SEMADER

ZAC Sans Souci

ETUDE HYDRAULIQUE

RAPPORT DEFINITIF

Fig. 4. Implantation des bassins de rétention prévus – secteur 1

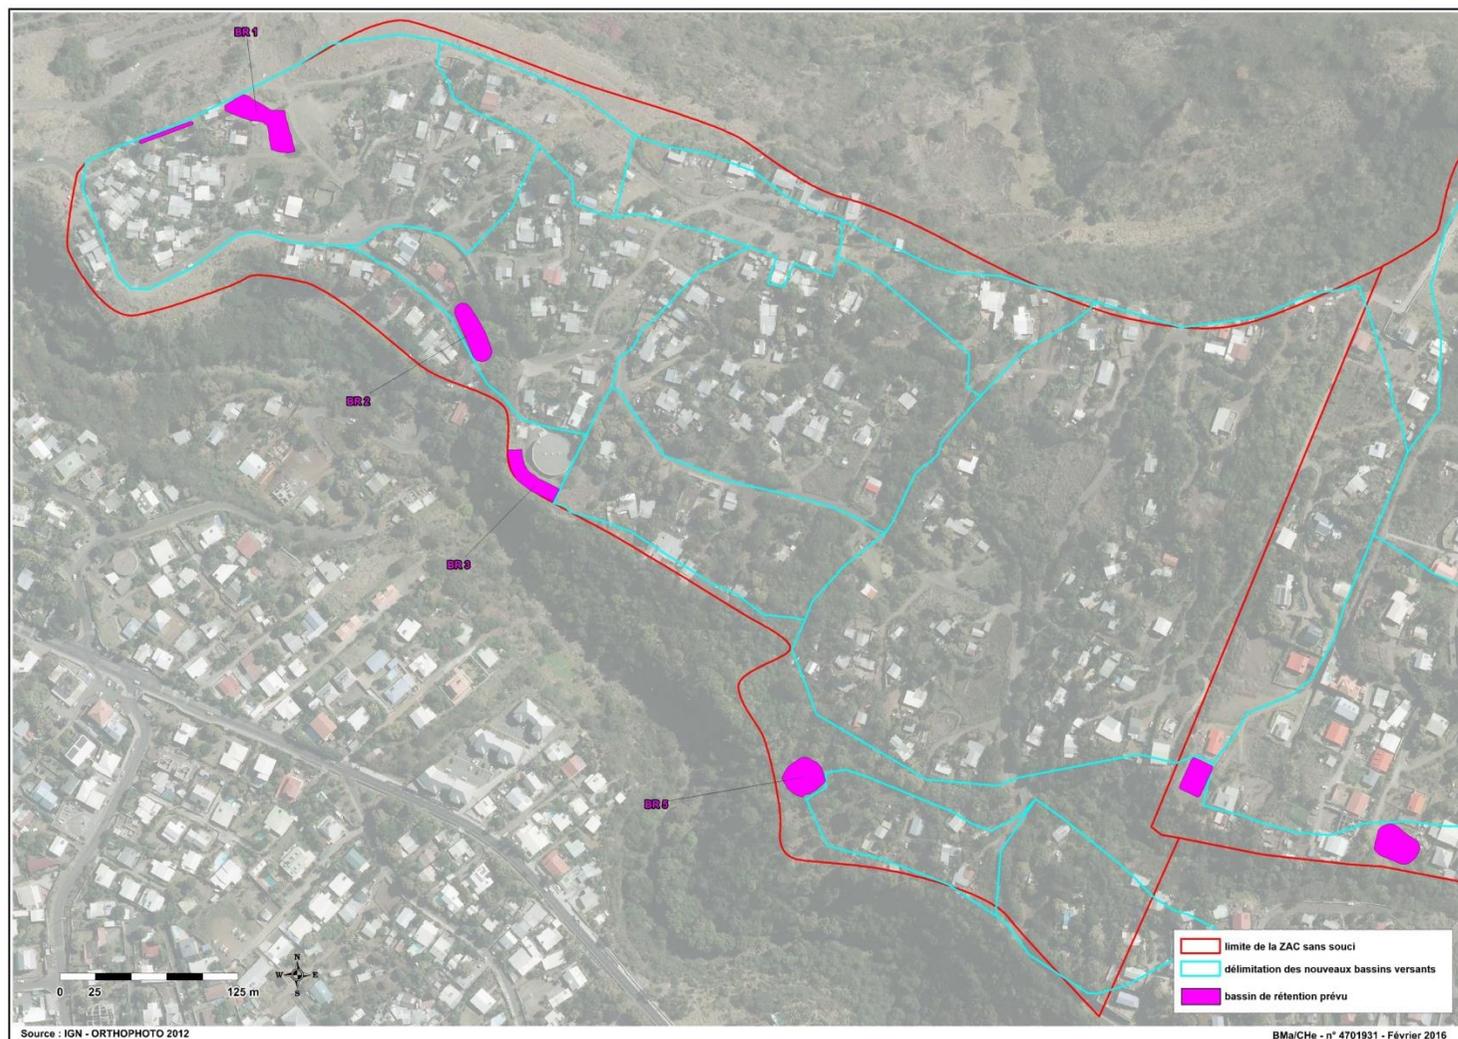
Ce bassin est situé en limite *nord/ouest* de la ZAC, en limite de la Rivière des Galets.

Le terrain est relativement plat, et disponible selon le plan de masse de la ZAC.

Cependant, le rejet de ce bassin est situé vers le rempart de la Rivière des Galets. Or on constate **la présence d'habitations situées en contre-bas de ce rempart**. Ainsi, la réalisation d'un réseau qui concentre les eaux vers ces habitations semble difficilement envisageable.

Ainsi, si ce bassin est conservé, il sera nécessaire de diriger son ouvrage de rejet vers une zone non habitée au niveau du pied de rempart.

Le bassin BR2 est situé au milieu d'une route entre 2 virages. Le dénivelé du terrain au niveau de cet emplacement est très important (8 mètres).

Ainsi, la mise en place de ce bassin nécessiterait la mise en place d'un ouvrage de soutènement important, avec des coûts non négligeables. Sur le plan de ce bassin BR2 en annexe du dossier Loi sur l'Eau, cet ouvrage de soutènement est identifié mais son ampleur ne semble pas être évaluée.

Il paraît plus judicieux de limiter le volume de cet ouvrage, et de le déplacer en aval sur un terrain plus plat (terrain avec une habitation existante mais qui sera détruite).

Le BR3 est situé à proximité du réservoir AEP, et en limite du rempart de la ravine La Plaine. Le dénivelé du terrain est également très important.

Il sera donc nécessaire de réaliser des ouvrages GC important pour stabiliser cet ouvrage. Ces aménagements ne semblent pas être envisagés dans le plan de masse annexe au DLE.

De plus, ce bassin semble difficilement réalisable sans risque de déstabilisation du talus situé entre le réservoir AEP et le rempart Ravine La Plaine. Il est donc proposé d'abandonner cette implantation.

Lors de notre visite sur site, l'ouvrage était en cours de construction.

Au vue des talus sur sa partie est, il est préconisé de protéger le haut de l'ouvrage à l'aide de barrières afin d'éviter tout risque de chute dans le bassin.

Cet emplacement se situe sur une zone à forte déclivité. Les ouvrages GC à mettre en œuvre seront donc importants.

Il pourrait être judicieux de limiter le volume de cet ouvrage

Fig. 5. Implantation des bassins de rétention prévus- secteur 2

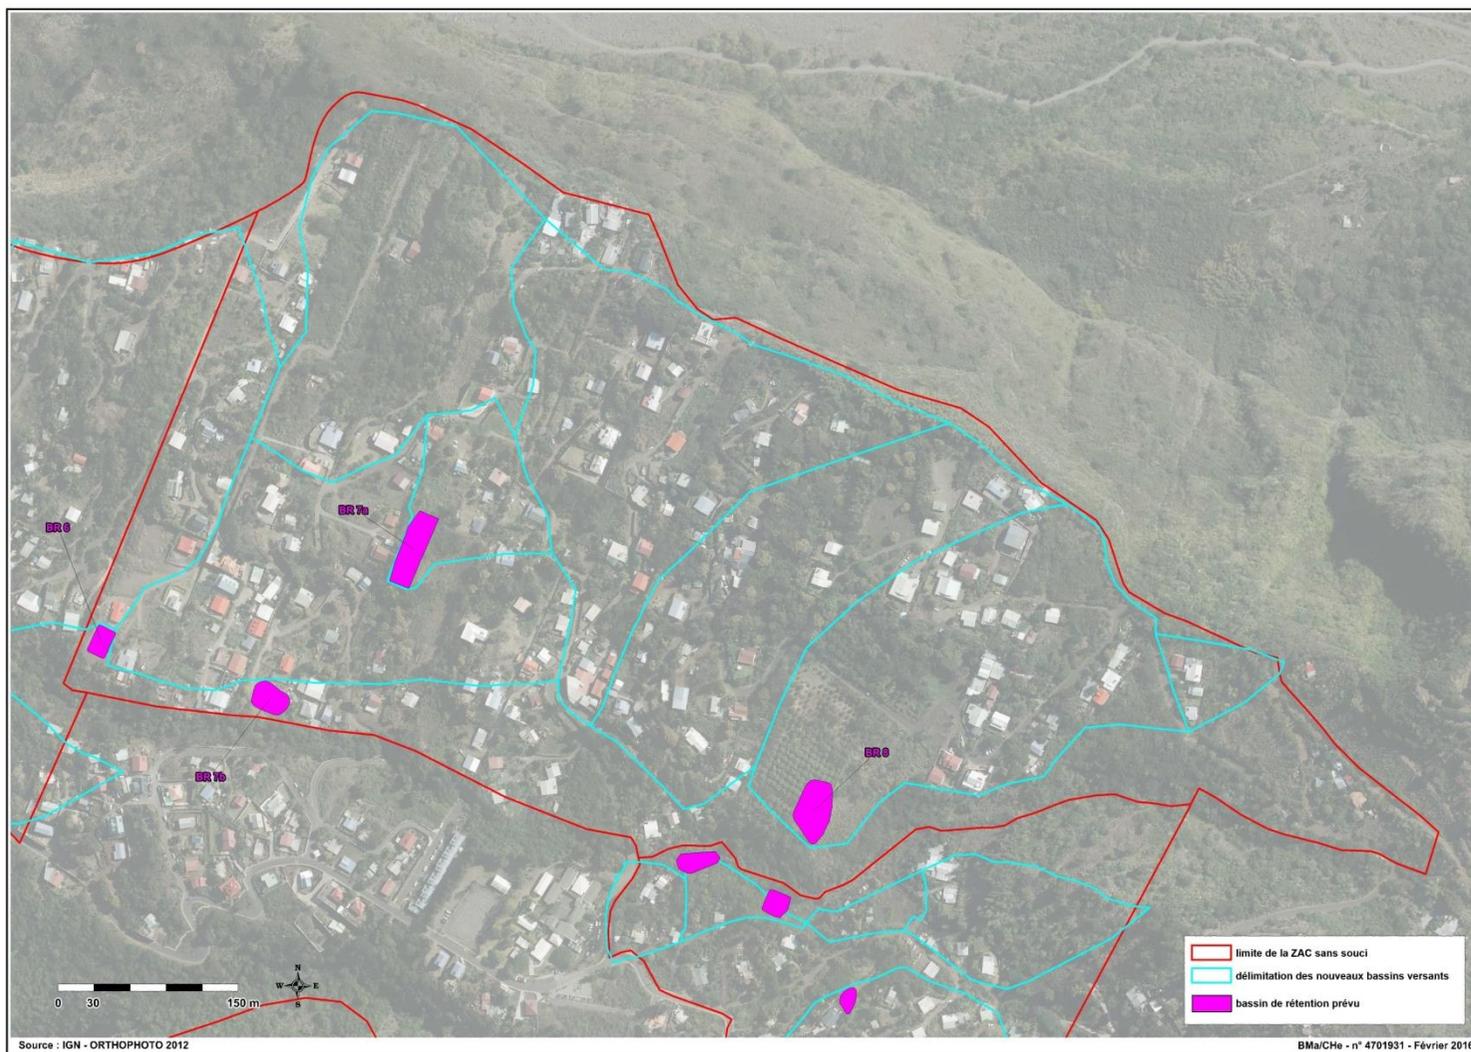
Ce bassin se situe à proximité immédiate d'habitations sur un terrain relativement plat.

Cet emplacement paraît donc cohérent en cas d'accord des riverains situés aux alentours.

Ce bassin est situé entre plusieurs habitations, avec accès difficile, sans exutoire à proximité et sur un terrain non maîtrisé par la SEMADER. La canalisation de rejet traverse d'ailleurs l'habitation située en aval.

En cas de débordement de l'ouvrage par surverse, celle-ci pourra également être inondée. Il convient donc de dimensionner l'ouvrage afin de limiter ce risque.

Ainsi, il semblerait opportun de limiter le volume de cet ouvrage.

Le bassin BR7b se situe sur un point haut, il n'est donc pas possible de l'alimenter.

Cette implantation doit donc être abandonnée.

L'implantation de ce bassin est cohérent (terrain plat, foncier maîtrisable par la SEMADER)

Fig. 6. Implantation des bassins de rétention prévus- secteur 3

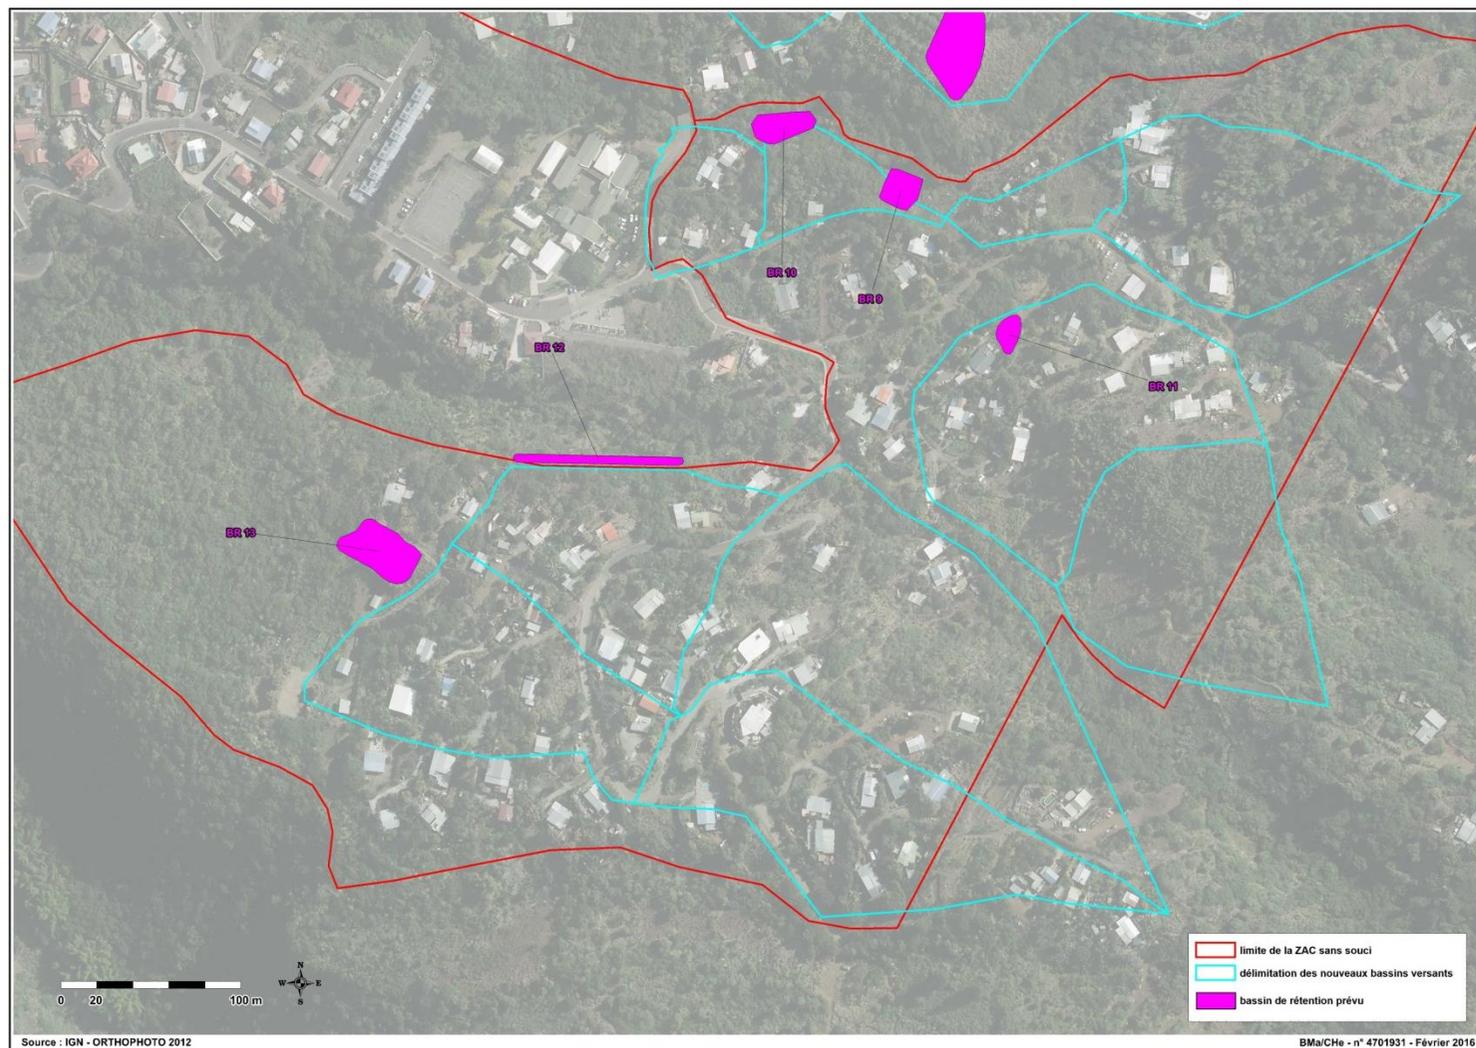
L'accès à cet ouvrage est à ce jour difficile.

L'emplacement étant relativement plat, cet ouvrage pourra être conservé si son accès est amélioré.

L'emplacement de cet ouvrage n'a pas été visité car situé à l'intérieur d'une habitation existante.

Cependant, cet emplacement semble judicieux.

Le terrain est plat, situé à proximité de la ravine. L'emplacement est donc cohérent.

Le bassin est longitudinal, situé en bord de ravine, à l'arrière de futurs logements.

Au vue de son emplacement, son entretien semble difficile, et sa mise en œuvre compliquée. Il pourrait être judicieux de le déplacer.

Son emplacement se situe sur un terrain à fort déclivité.

Il est semblerait opportun de reprendre ces caractéristiques afin de limiter le volume et les déblais associés.

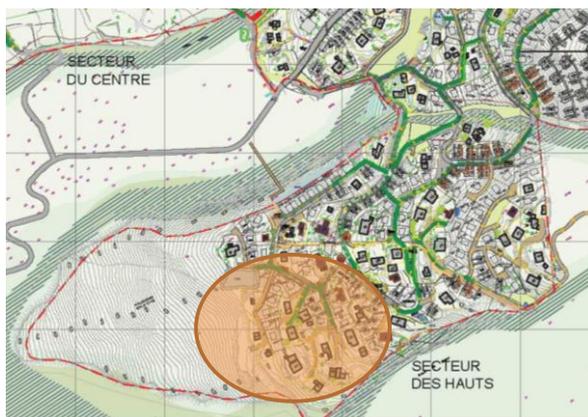
Les dimensionnements précis de ces réseaux n'ont pas été vérifiés. Cependant, les remarques suivantes peuvent être émises :

- La présence de noues est favorisée sur la totalité de la zone d'étude. Il faudra cependant vérifier que ces noues ne soient pas mises en place lorsque les pentes des ouvrages sont supérieures à 5 %.

En effet, pour ces vitesses, ces noues risquent d'être rapidement dégradées, et la sécurité des passants situés à proximité non assurée. Ainsi, pour ces ouvrages, il paraîtrait judicieux de mettre en place des collecteurs enterrés.

- Sur certaines portions, le réseau proposé semble être en contre-pente par rapport au Terrain Naturel. 2 zones ont été identifiées :
 - Secteur 3 : les quelques impasses situées sur la partie basse sont dirigées vers la « bas » du secteur 3. Or les eaux doivent nécessairement être remontées pour rejoindre leur exutoire ;

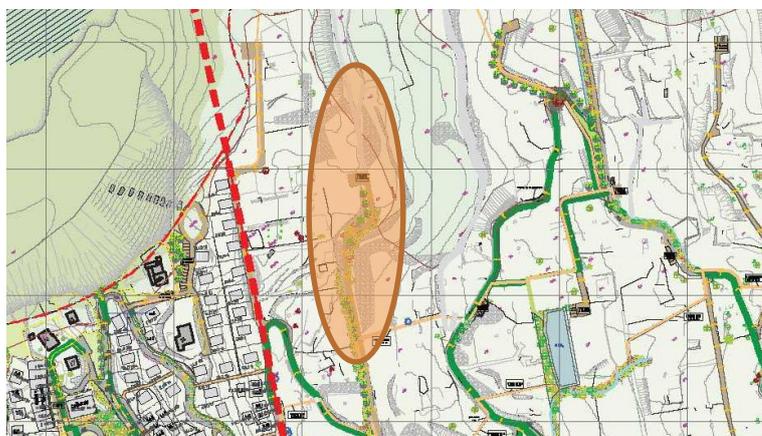
- Secteur 2 : une noue située sur le secteur 2 a son exutoire dirigé vers le sud alors que sa pente est dirigée vers le nord.

- Il semblerait que certains thalwegs traversent la ravine pour rejoindre un autre exutoire. Il semblerait plus judicieux de se rejeter directement dans la ravine traversée.

Fig. 7. Implantation des bassins de rétention prévu et projet – secteur 1

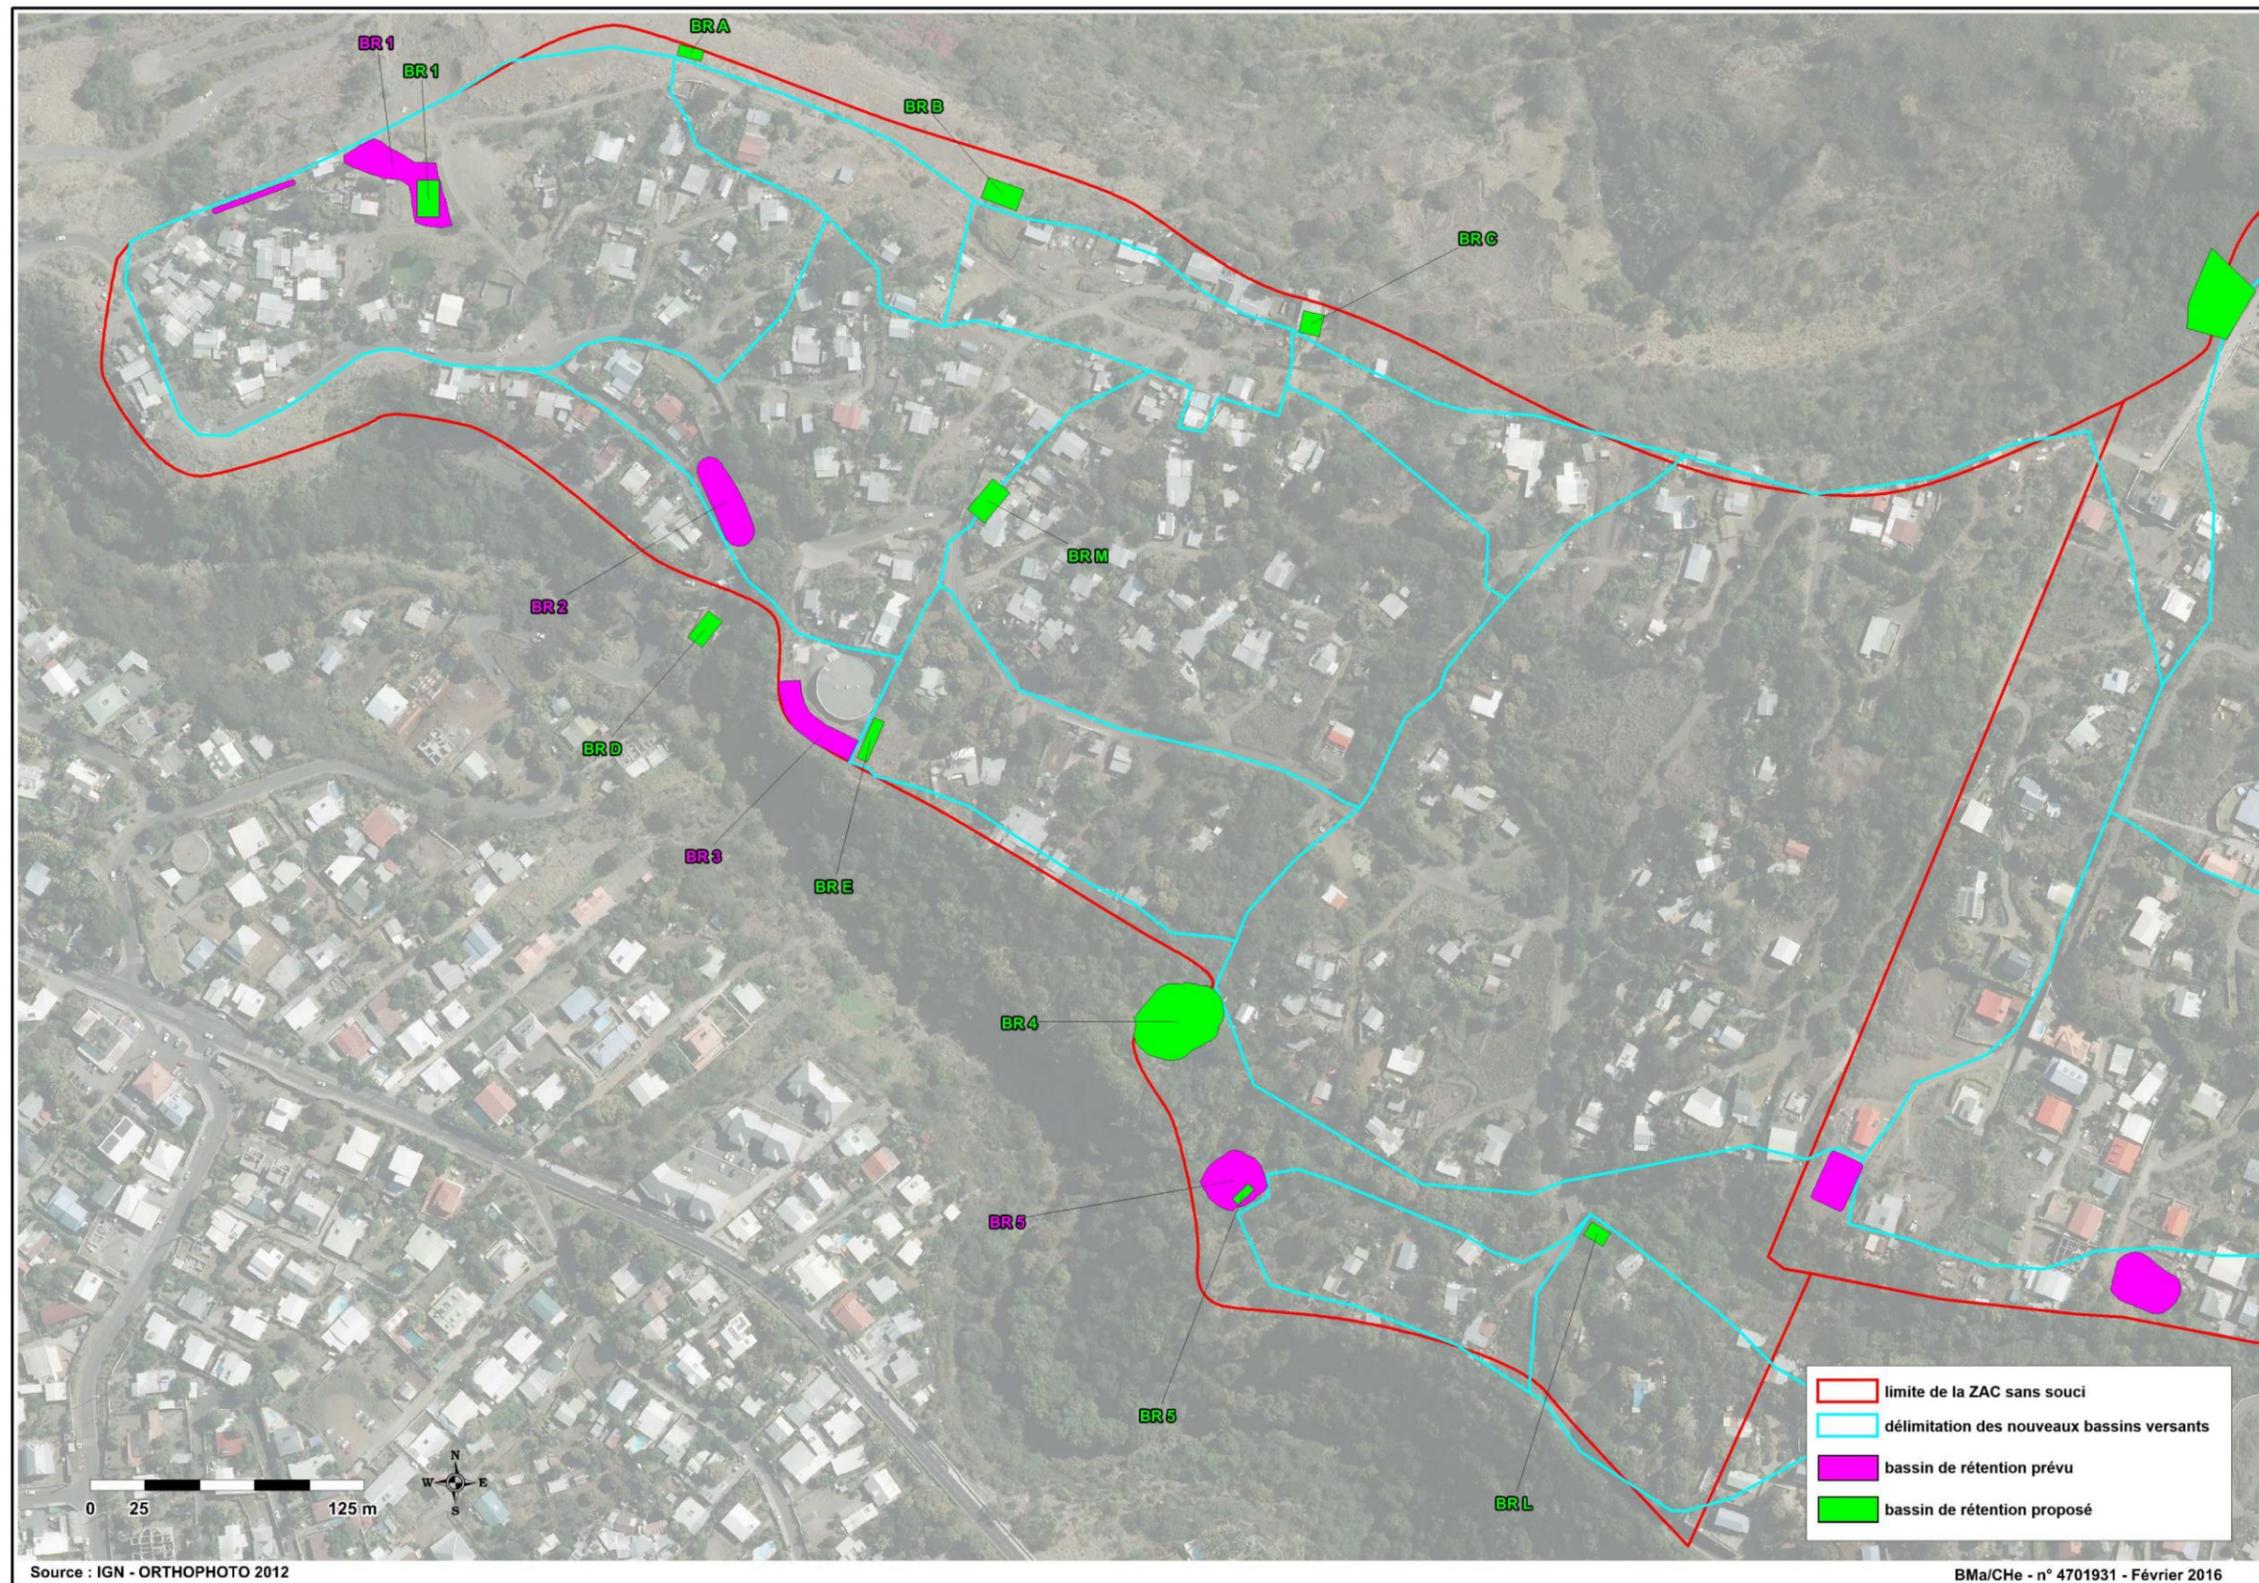
Sur ce secteur, le nombre de bassins de rétention initial était de 5. Il est proposé d'abandonner les bassins BR 2 et BR 3 et d'optimiser le dimensionnement des bassins BR 1 et BR 5. Le BR 4 n'a pas été modifié car il est déjà réalisé.

- Le BR 1, initialement d'un volume de 480 m³; sera donc porté à 294 m³, son bassin versant étant diminué. La SEMADER nous a informés d'une modification du plan de masse sur son emplacement. Ainsi, selon l'emprise disponible, ce bassin pourra être situé soit en aérien, soit sous le futur stade municipal.

Comme évoqué précédemment dans ce rapport, son rejet devra être déplacé afin de ne pas se rejeter vers les habitations situées en contrebas du rempart de la Rivière des Galets ;

- Le BR 2, d'un volume initial de 180 m³, sera déplacé plus en aval et remplacé par le BR D, d'un volume de 211 m³. Sa situation, sur une habitation existante mais à démolir et hors périmètre de la ZAC, sera à valider avec la SEMADER.

- Le BR 3, situé au niveau du réservoir AEP, est abandonné. Il est proposé de créer en amont de cet ouvrage le BRE d'un volume de 113 m³ sur une parcelle plus adaptée à son implantation.

- Le BR 4 a été déjà réalisé et est donc conservé.
- Le BR 5, initialement d'un volume de 140 m³, sera décomposé :
 - Au niveau de son implantation initiale, il est proposé de créer un ouvrage de 42 m³ ;
 - En amont, le BR L, sera créé pour récupérer une partie des eaux de ruissellement. Ce bassin aura un volume de 68 m³ et se rejettera dans la Ravine Amédée.

- Enfin, un nouveau bassin (BRM), d'un volume de 242 m³ sera créé et se rejettera dans la Ravine de la Plaine. Ce bassin est situé en aval de l'aléa inondation moyen identifié sur la partie basse du secteur 1.
